ページ・行	誤	正
p. 229 図-12.1.1	○構成施設における耐__の回復・向上有無（耐震性能向上等）	○構成施設における耐 <u>力</u> の回復・向上有無（耐震性能向上等）
p. 235 下 7 行目	b. 堰柱__及び堰柱基礎以外の各構成要素においては…	b. 堰柱、 <u>ゲート</u> 及び堰柱基礎以外の各構成要素においては…
p. 239 表-12.2-11	注 1) 堰柱の許容残留変位量は、14.2.2(11)を参照し、堰柱基礎工の許容残留変位量は、__を参照する。	注 1) 堰柱の許容残留変位量は、14.2.2(11)を参照し、堰柱基礎工の許容残留変位量は、 <u>18.3.5 許容変位量と残留変位量</u> を参照する。
p. 309 式 (12.7-27)	$R_L = \begin{cases} 0.8882\sqrt{N_a/1.7} & (N_a < 14) \\ 0.8882\sqrt{N_a/1.7} + 1.6 \times 10^{-6} \cdot (N_a - 14)^{4.5} & (14 \leq N_a) \end{cases} \dots\dots\dots (12.7-27)$	$R_L = \begin{cases} 0.0882\sqrt{N_a/1.7} & (N_a < 14) \\ 0.0882\sqrt{N_a/1.7} + 1.6 \times 10^{-6} \cdot (N_a - 14)^{4.5} & (14 \leq N_a) \end{cases} \dots\dots\dots (12.7-27)$

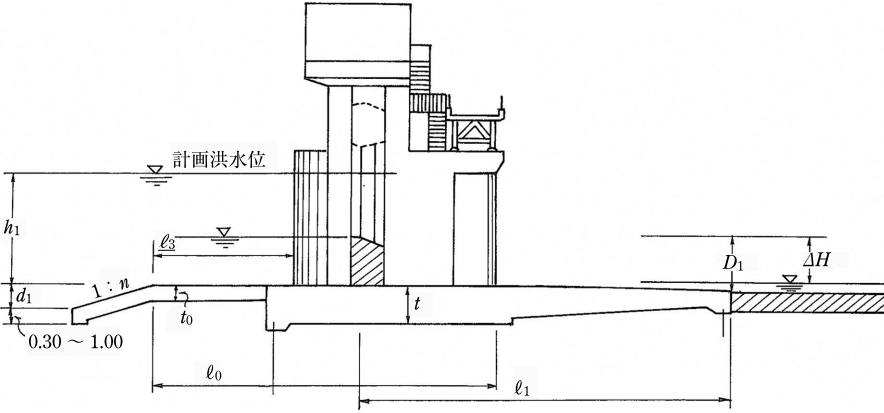
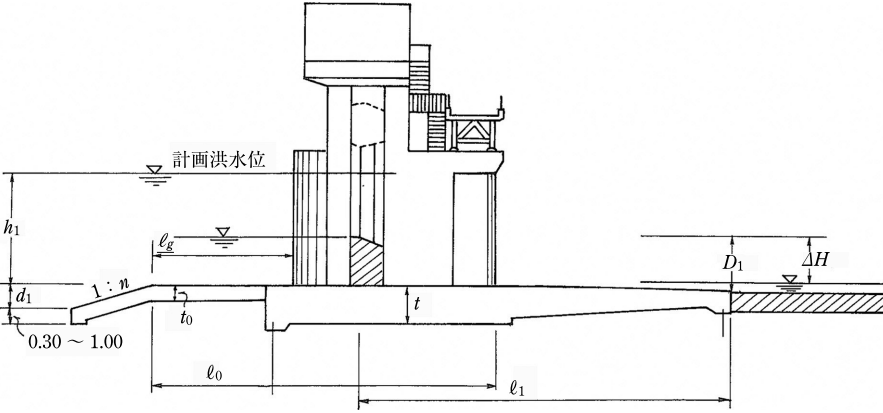
ページ・行	誤	正
<p>p. 328 図-14.1-1</p>	 <p>図-14.1-1 洪水吐断面説明図</p>	 <p>図-14.1-1 洪水吐断面説明図</p>
<p>p. 328 下 8 行目</p>	<p>一般的には、長さ l_0 のうち、堰柱上流部 l_2 は堰柱幅の 3 倍程度とする。</p>	<p>一般的には、長さ l_0 のうち、堰柱上流部 l_g は堰柱幅の 3 倍程度とする。</p>
<p>p. 395 6 行目</p>	<p>(4) $D+h_c$ の点線と H_2 の実線の交点より大きな流域においては完全跳水が生じない。</p>	<p>(4) $D+h_c$ の点線と H_2 の実線の交点より大きな流量においては完全跳水が生じない。</p>
<p>p. 395 9~10 行目</p>	<p>(6) $D+h_c$ の点線と H_2 線の交点より小さい流量において、H_2 線と $D+h_c$ 線に囲まれた領域は露出射流から跳水あるいは波状流となる。</p>	<p>(6) $D+h_c$ の点線と H_2 線の交点より小さい流量において、H_2 線と h_c 線に囲まれた領域は露出射流から跳水あるいは波状流となる。</p>
<p>p. 398 下 8~9 行目</p>	<p>すなわち、上記(1)の 2 区間の手法による。</p>	<p>すなわち、上記(1)の l_2 区間の手法による。</p>
<p>p. 643 表-27.1</p>	<p>無筋コンクリート 堰柱 擁壁</p>	<p>鉄筋コンクリート 堰柱 擁壁</p>
